玄海原子力発電所3号炉 高経年化技術評価に係るヒアリング
コメント反映整理表<耐震安全性評価>

2023年12月15日 九州電力株

タイトル 主蒸気ライン貫通部及び低圧注入ライン（余熱除去系注入ライン）貫通部の端板他の疲労割れに対する耐震安全性評価について

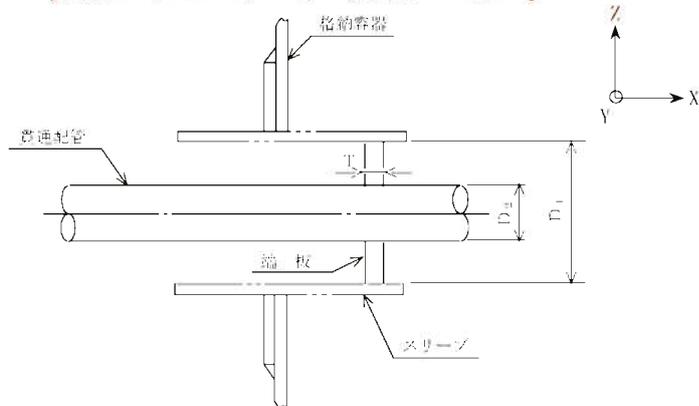
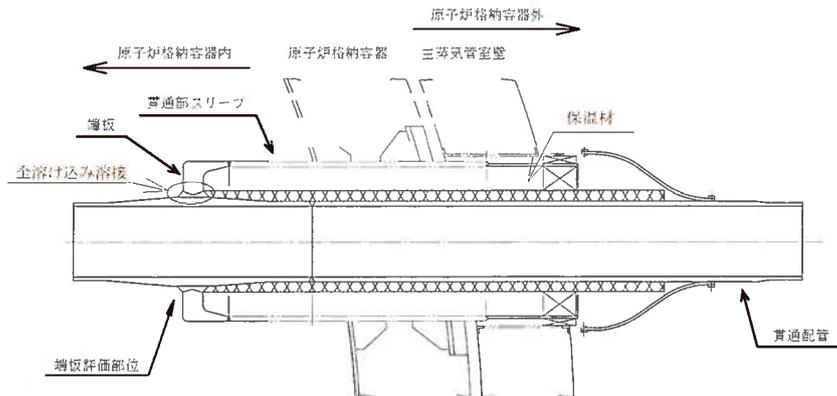
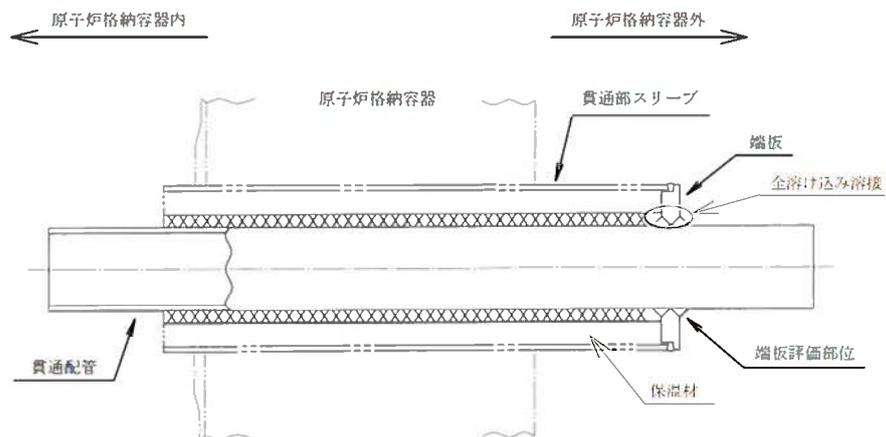
No	日付	資料名	該当ページ	コメント内容	コメント対応	回答日	完了日
16	2023年11月2日 (審査会合)	補足説明資料 別紙20	—	耐震安全性評価における代表機器のうち、高経年化技術評価書に記載している代表系統の値より、非代表系統の値の方が大きい箇所がある場合、評価書へ併記すること。(低サイクル疲労:固定式配管貫通部端板、1次冷却材系統配管)	玄海3号炉-耐震安全性評価-16のとおり。	12月6日	12月6日
17	2023年12月6日	玄海3号炉-耐震安全性評価-16	—	耐震安全性評価で追加した内容は、技術評価にも反映すること	技術評価については、経年劣化として疲労が想定される箇所のうち厳しい箇所を代表として記載している。耐震安全性評価では、技術評価で代表とした箇所に対して耐震性を考慮した評価を実施している。 川内での対応においては、耐震安全性評価における代表機器のうち、技術評価で記載している代表系統の値より、非代表系統の値の方が大きい箇所が確認されたことから、それを耐震安全性評価に追加したものである。 技術評価では、着目すべき劣化事象において適切な代表系統を抽出しており、耐震性を考慮した代表選定ではないことから、耐震安全性評価で追加した系統を技術評価に反映することは不要と考えるため、現状のままとしてほしい。なお、本対応については、先行する川内も同様である。		
18	2023年12月6日	玄海3号炉-耐震安全性評価-16	—	1次冷却系統配管の疲労割れの評価について、技術評価と耐震安全性評価の値の差異について説明すること。	玄海3号炉-耐震安全性評価-18のとおり。		
19	2023年12月6日	玄海3号炉-耐震安全性評価-16	—	端板の疲労割れの評価について、耐震安全性評価で追加した内容の計算過程は補足説明資料の別紙4にも反映すること。	端板の疲労割れの評価を補足説明資料の別紙4に追加した。 [補足説明資料 3号炉 劣化状況評価(耐震安全性評価) 別紙4]

以上より、主蒸気ライン (Bループ) 貫通部及びA, B 低圧注入ライン (余熱除去系注入ライン) 貫通部の固定式継手 (1 枚端板) の疲労割れに対する耐震安全性に問題はない。
